調 查 報 告

壹、案由：審計部函報：為國防部暨陸軍司令部辦理「陸軍北大營區新建工程執行情形」，據報核有開發面積超逾環評法規應辦環境影響評估基準，卻未辦理環境影響評估及申請許可等疑義案。

圖A、鐵運網綁場原設計位置圖

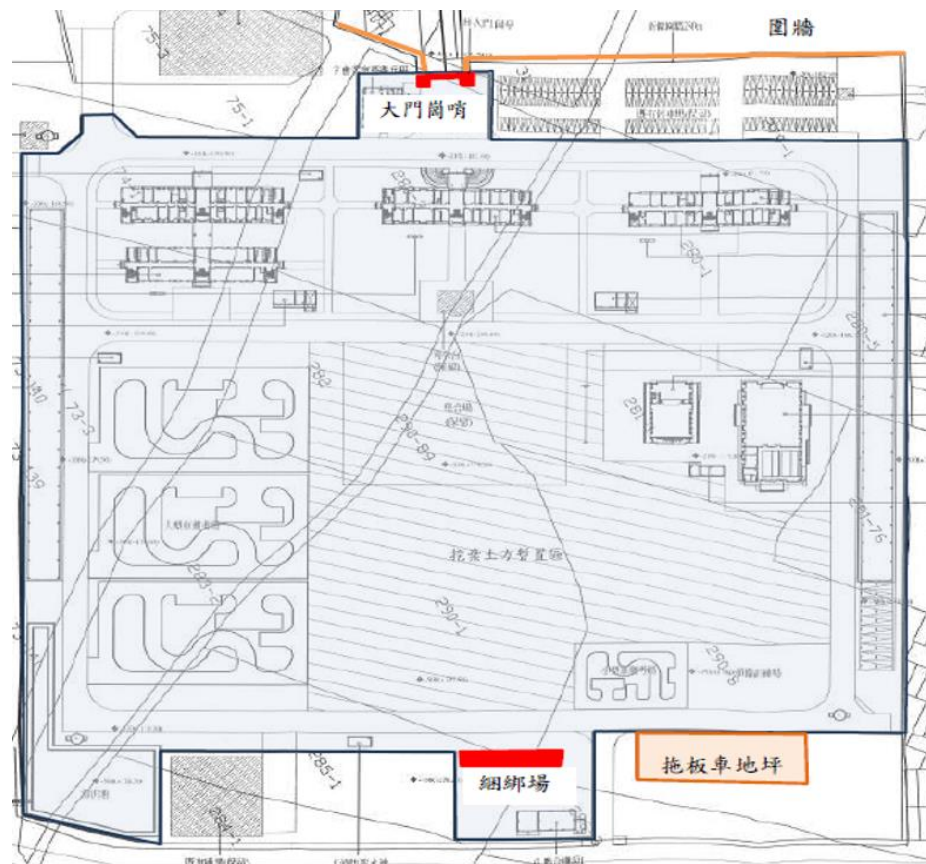
工程營產中心中部地區工程營產處變更設計申請書（審查本）」記載：本案工程第4次變更設計之變更項目中，有關鐵運網綁場部分載有「配合使用單位功能需求變更鐵運網綁練習場使用尺寸，於本次變更設計先行納案辦理原契約項目減作。」本院再查北大營區新建工程之結算明細表，原本建置鐵運網綁練習場契約價格為92萬8,846元，於第4次變更設計減作，另查此鐵運網綁練習場之設計面積為150平方公尺，如圖A所示。

圖B、鐵運網綁場現況位置圖

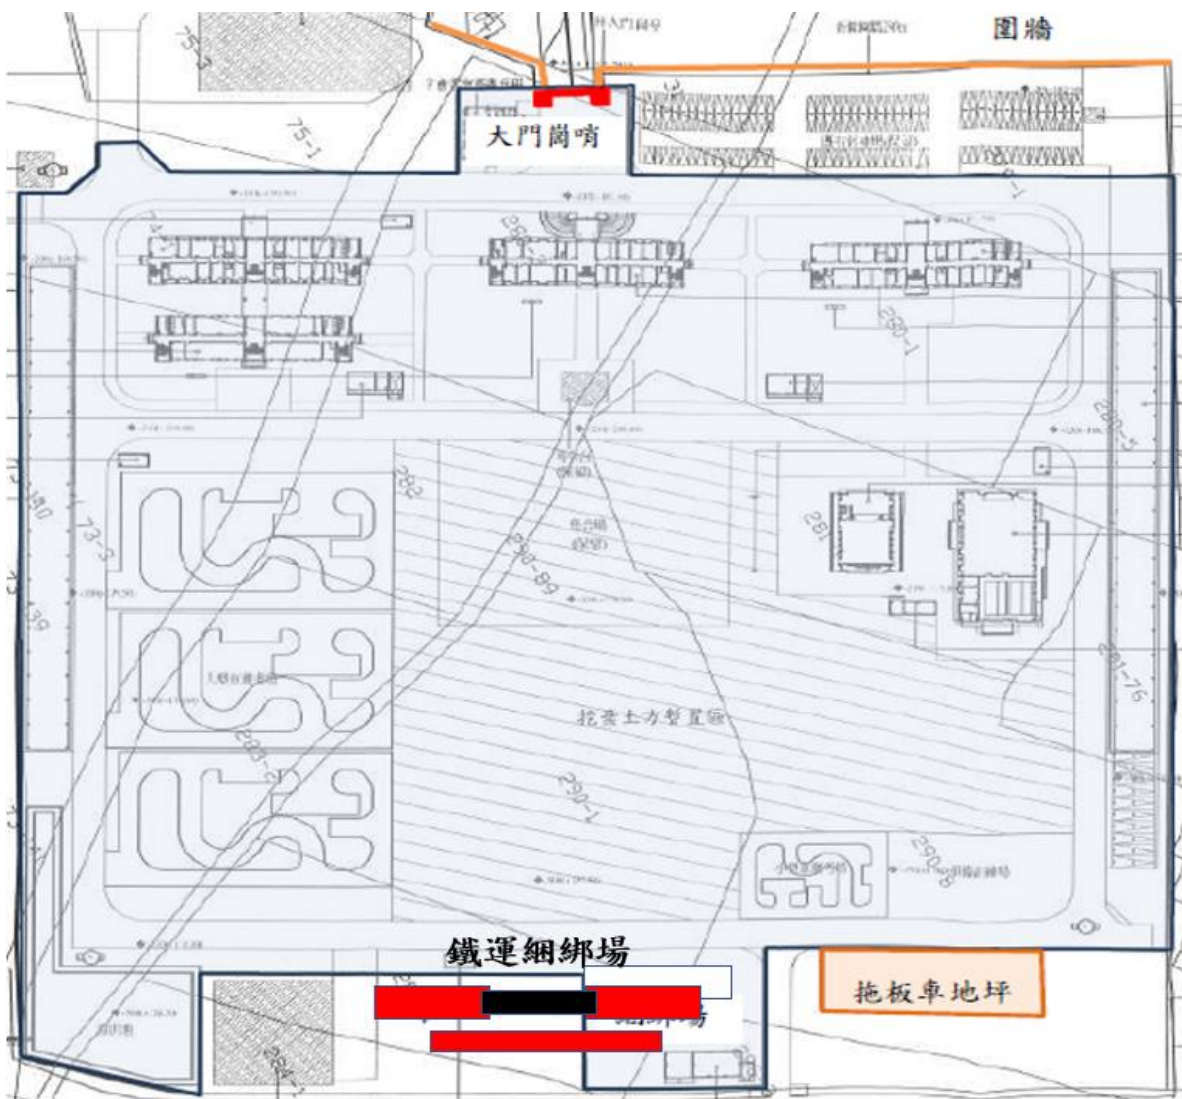
於107年9月21日完工。而據109年重測後資料，鐵運網綁場面積為365.9平方公尺，為原先設計面積150平方公尺的2.4倍，而該項工程得標價為421萬元，更為原工程第4次變更設計減作契約價格92萬8,846元的4.5倍，顯見使用單位於106年6月間已有將鐵運網綁場擴大使用面積之構想，現有實際鐵運網綁場之位置如圖B所示，顯已超出103年函報環保署之申請開發面積。

(四)另由圖B已可知，北大營區新建工程原先即有設計之拖板車地坪、圍牆等工項，施作面積已納入，惟於

103年函報環保署之申請開發面積中竟未包含，經本院詢問國防部原因，該部回復係因設計單位疏漏而未包含，惟此已造成審計部查核時，實際施作面積與函報環保署之開發面積不同，顯見國防部各級單位對於工程督導有檢討精進之處。
